Vysvětlení a změna zadávacích podmínek

Název veřejné zakázky:	„Domov Ždírec - pracoviště Jihlava“
Předmět veřejné zakázky:	stavební práce

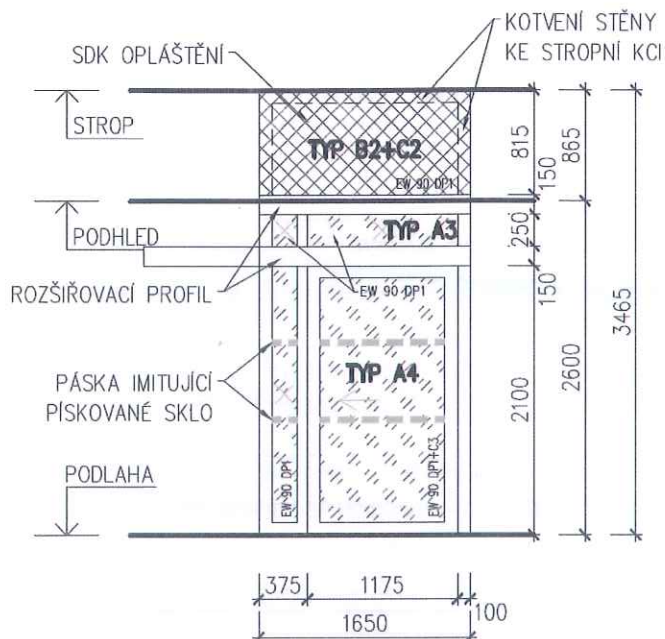
V PD je navržena vnitřní protipožární hliníková stěna s posuvnými dveřmi Ozn. A103 s požadavkem na požární odolnost EW 90 DP1+C3

Požadavek na EW 90 **nelze u dveří splnit** je nutné doplnit skrápění v projektu. Dveře lze nabídnou s požární odolností EI 30 DP1. Pokud zadavatel bude trvat na odolnosti EW 90, žádáme o doplnění skrápění do výkazu výměr a PD.

Zadavatel upravil výrobek A103 tak, že elektrické posuvní křídlo mění na na mechanické otočné křídlo s doplněním samozavírače s integrovaným elektromagnetem (adekvátně upraven nový výrobek PSV). Pro připojení magnetu dveří na EPS bude využit rezervní ovládaný výstup č.11 koppleru K6. Koppler K6 s pomocným zdrojem EPS se nachází v rozvodně PBZ, m.č. 0127.

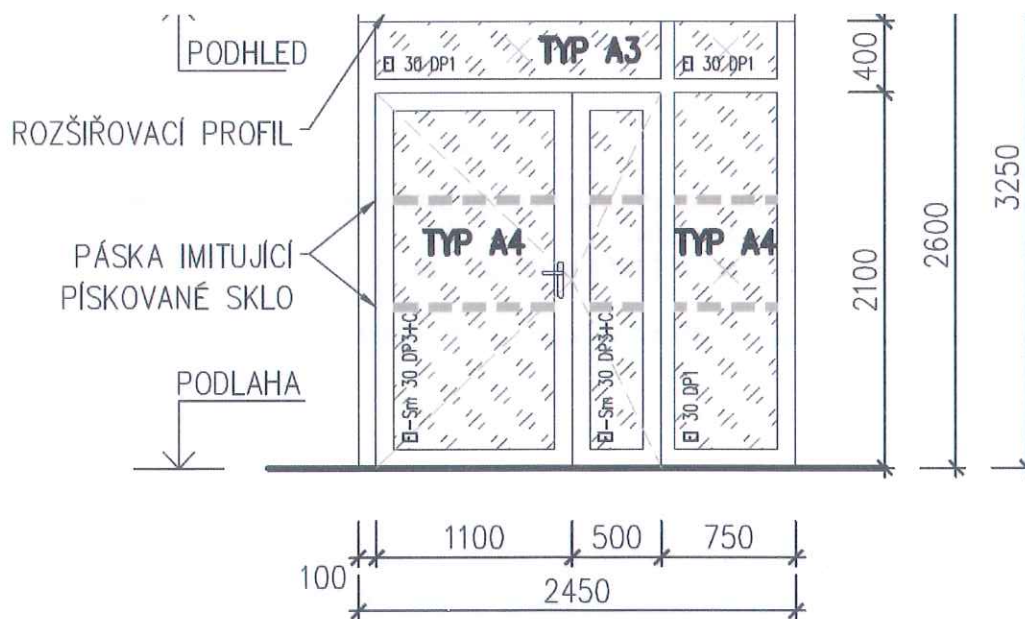
Ve výpisu výrobků je u několika hliníkových prosklených stěn požadavek na požární odolnost ozn. DP3, toto značení je pro **dřevěné požární uzávěry!** Co tedy požadujete dřevěné nebo hliníkové?

Zadavatel požaduje materiálové řešení dle výpisu prvků, u hliníkových prosklených stěn chybně uvedeno ozn. DP3, správně je P3 (protipožární skupina 3).
